Datum: 15 juli 2016
Kenmerk: BW93, BRF20160715
Betreft: Second opinion effecten parkeerkelder op grondwater
Ooglijdersgasthuis Cornelis Evertsenstraat te Utrecht
Behandeld door: drs. ing. C. Gijsbertsen

Bijgaand ontvangt u de second opinion van het onderzoek naar de barrièrewerking van de toekomstige parkeerkelder ter plaatse van de Cornelis Evertsenstraat te Utrecht.

Figuur 1: Schematisatie bodemopbouw ter plaatse van de onderzoekslocatie (verticaal niet op schaal)

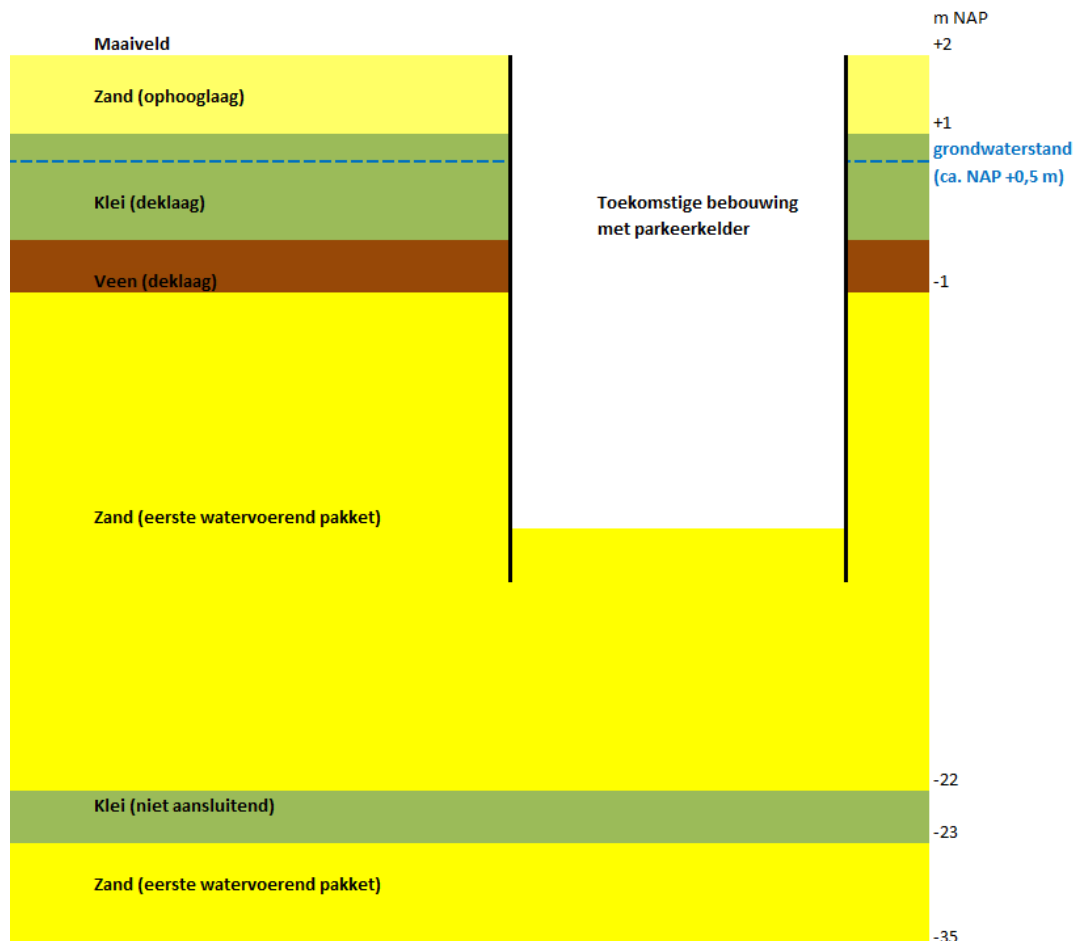
Wij kunnen ons vinden in de bodemopbouw zoals deze is gepresenteerd en gebruikt in de rapportages van Fugro. De boringen en sonderingen zijn voldoende verspreid over de onderzoekslocatie geplaatst en geven een goed beeld van de lokale bodemopbouw. De bodemopbouw is gecontroleerd met de opbouw uit regionale databases als REGIS en Dinoloket. De opbouw uit de regionale databases komt overeen met de opbouw zoals deze is opgenomen in de rapportages.

Figuur 2: Berekende stijghoogten (m NAP) in de huidige situatie (l) en de toekomstige situatie (r). De nieuwe parkeerkelder (damwanden) is aangegeven in wit.

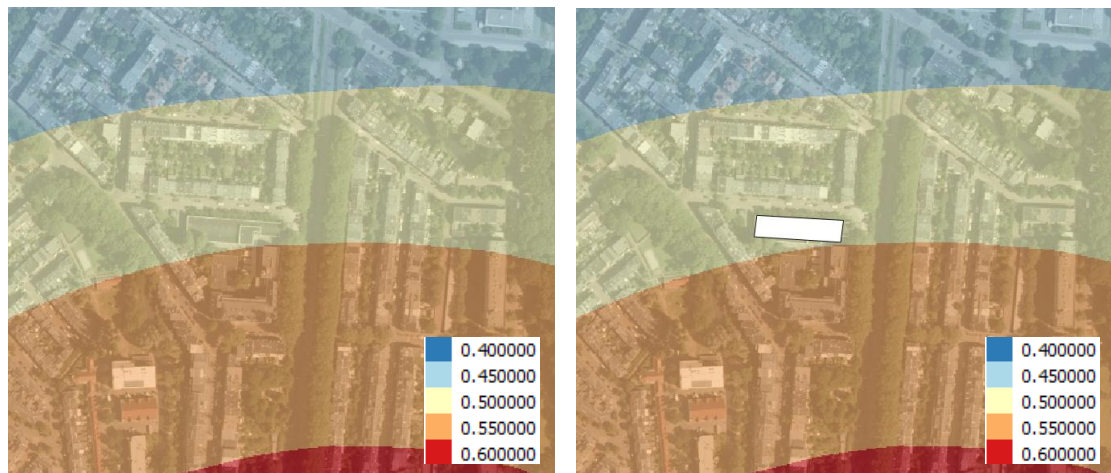
De resultaten van de berekeningen zijn weergegeven in de onderstaande kaarten (figuur 2). Uit de berekeningen blijkt dat de effecten op de stijghoogte in het eerste watervoerend pakket nihil zijn (<1 cm).
